III/01214 Úvaly u Prahy, průtah - úsek č.2

Změnový list

SO 102, 303, 401, 801, 902

3.3

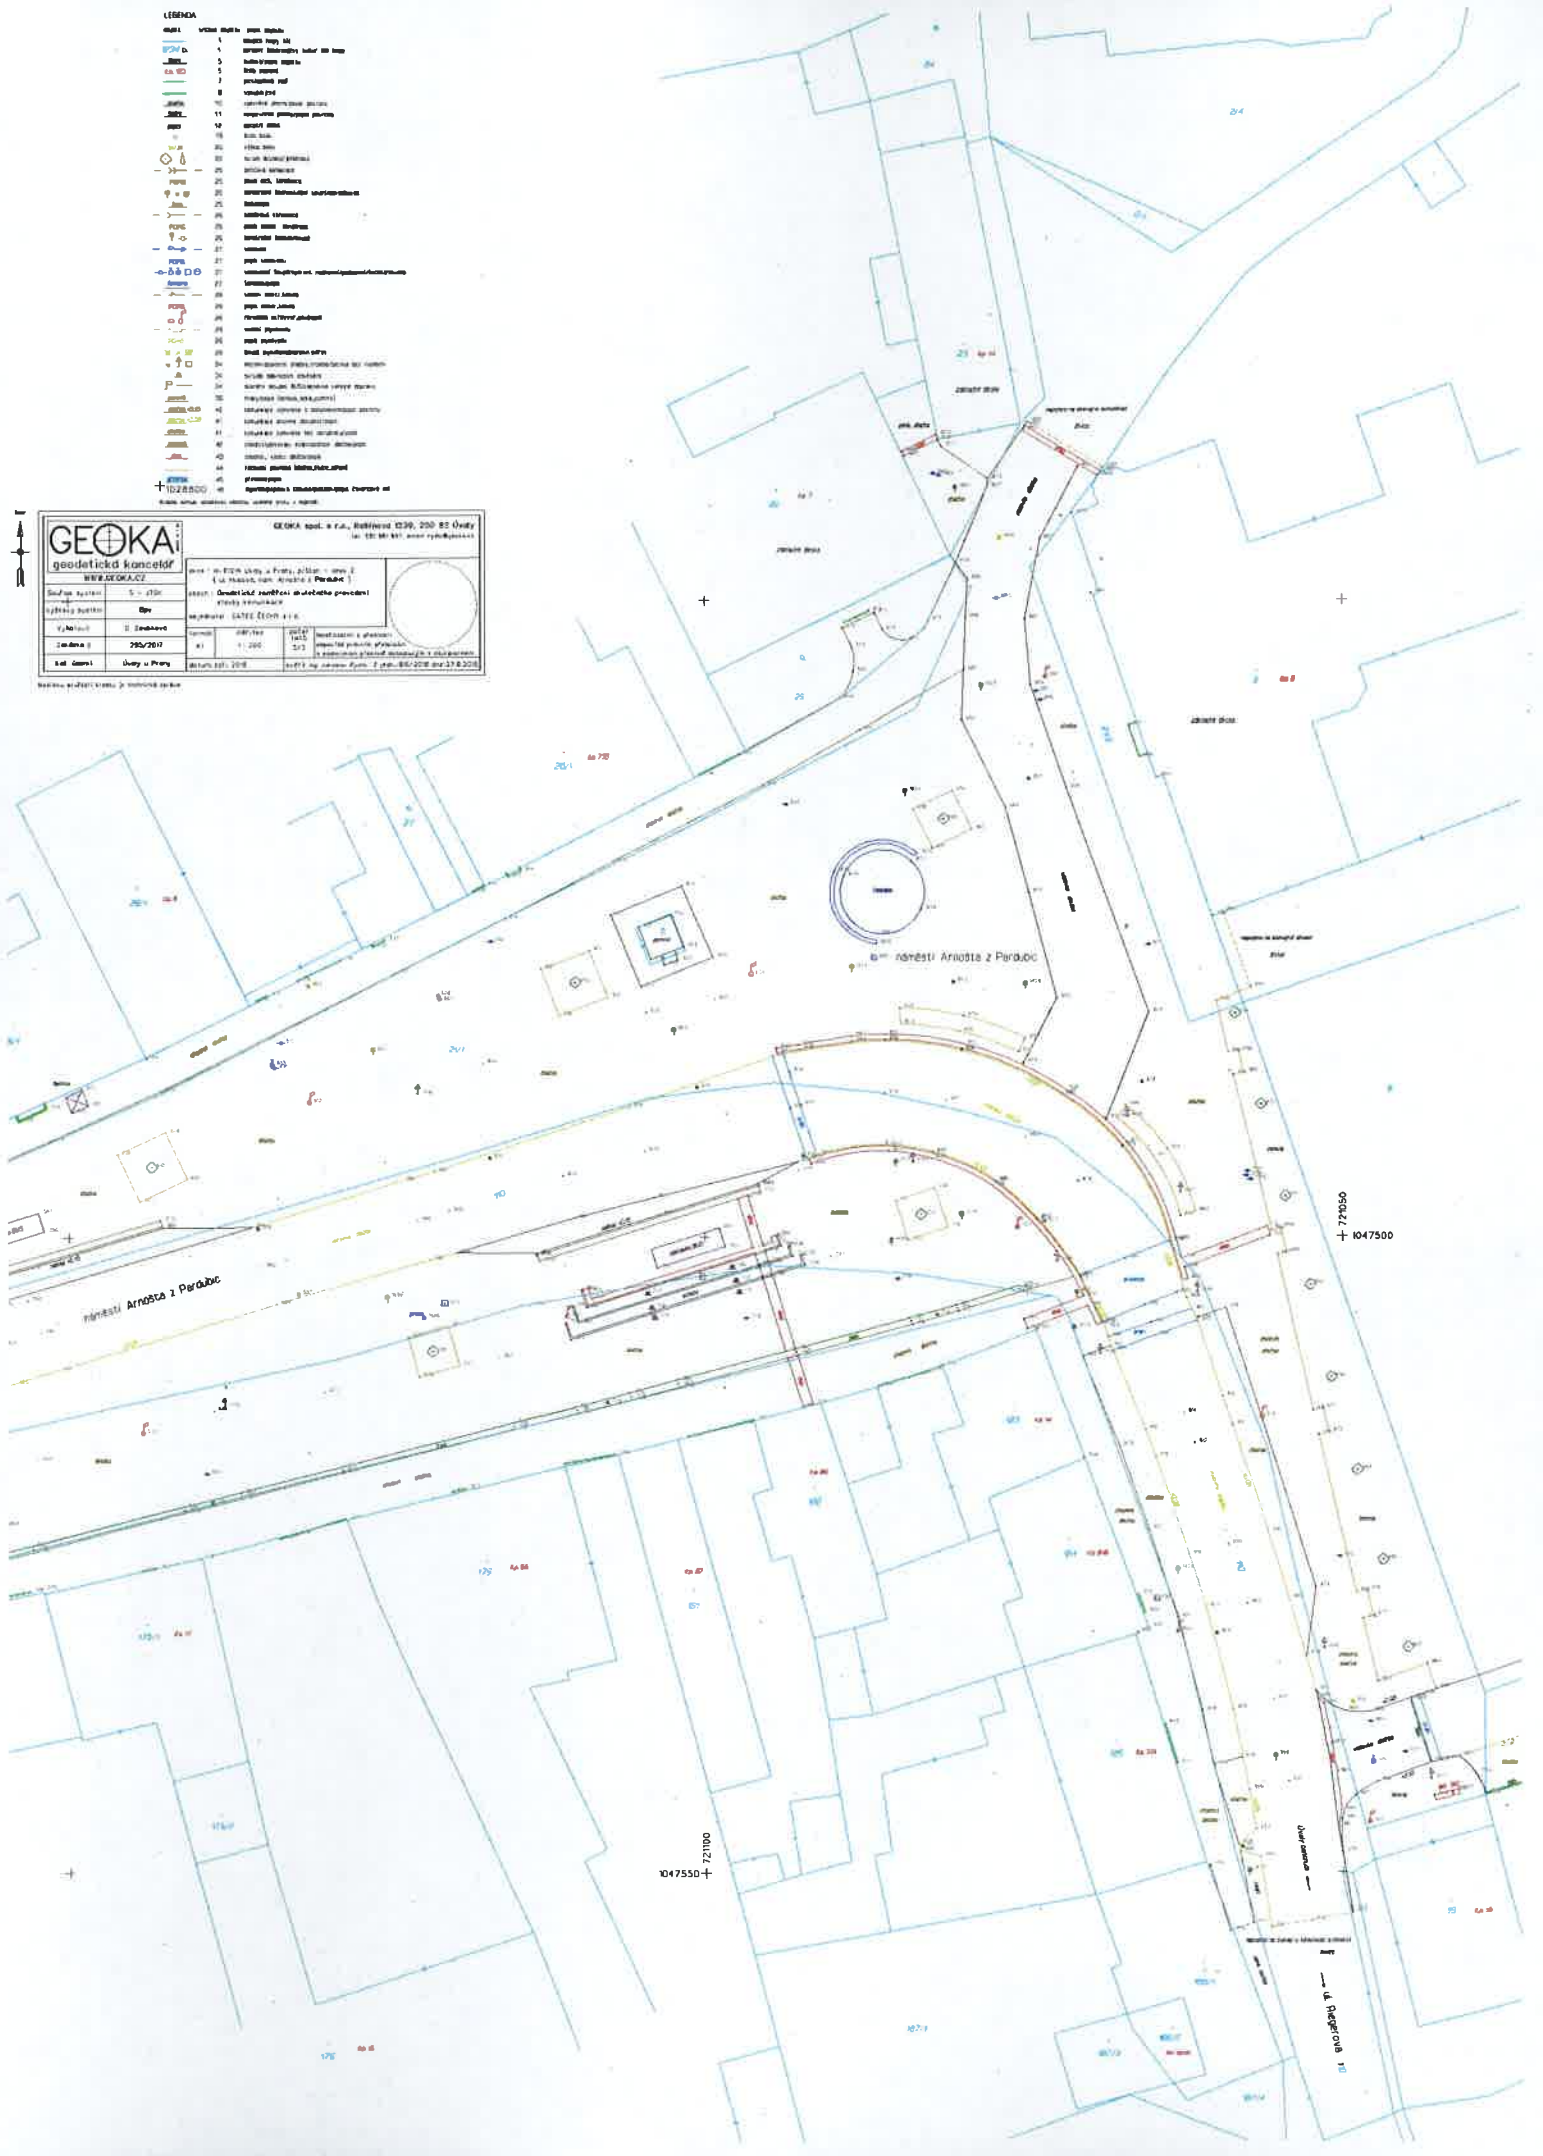
SO 102 - změna upravuje rozsah množství dlažby na základě dodatečného požadavku SONS a doplňuje dodatečné zpevnění okrajů rabátek kolem stromů, pomníku a výškových dorovnání vzniklých během výstavby osazením obrubníků a linií z kotev velkých z důvodu bezpečnosti a zvýšení pevnosti plochy - řešeno novými položkami s p. č. 36-40 v příloze 7

1) snižuje rozsah původního množství dlažeb a zvyšuje tak rozsah plochy vodotěsných a hmatových a signálních pásů pro slepce - řešeno v položce 25,26,28 a 29 v příloze 7 - SO 102 SO 303 - změna řeší funkčnost provozu fontány provedením oboustranného lemování a provedením kamenného obkladu zákrty desky vodního prvku - tyto prvky a práce nebyly obsahem dokumentace ve stupni výběrového řízení - vznikly při provádění stavby. Tato změna vylepšuje provozní funkci fontány a je obsažena v nových položkách č. 11-12 uvedených v přílohách 4 a 7. SO 401 - během realizace díla bylo zjištěno, že svítidla řešená v dokumentaci ve stupni VZ, nejsou na trhu dostupná a nesplňují patřičné normy a vyhlášky, a byla nahrazena svítidly novými. Změna dále řeší provedení a osazení kompletací rozvodů VO a SO po změnách požadovaných investorem během výstavby a zpracovaných projektantem. SO 801 - Změna zohledňuje odstranění stromů a pařezů, které provedl MÚ Úvaly vlastními silami viz položka 1 přílohy 7:1 a 4. Během provádění provádění odstraňování dřevin došlo ke změně zadání - záměna platánů menšího vzrůstu zadaného v dokumentaci ve stupni VZ za platany vzrostlejší - položka nová - vycházející z cenové nabídky - viz doklad 1. - řešená v položce č. 3,4,7 a 8 přílohy 7:1 a 4 SO 802 - změna zohledňuje změny vyvolané investorem, architektem v průběhu stavby. Tyto změny řeší úpravu množství prvků mobilizace a doplnění novými prvky. Změna zohledňuje i použití levnější varianty provedení litinových mříží kolem stromů repasí poloviny zasměrněného množství viz pol. č. 14 přílohy 7 a 4 - SO 902
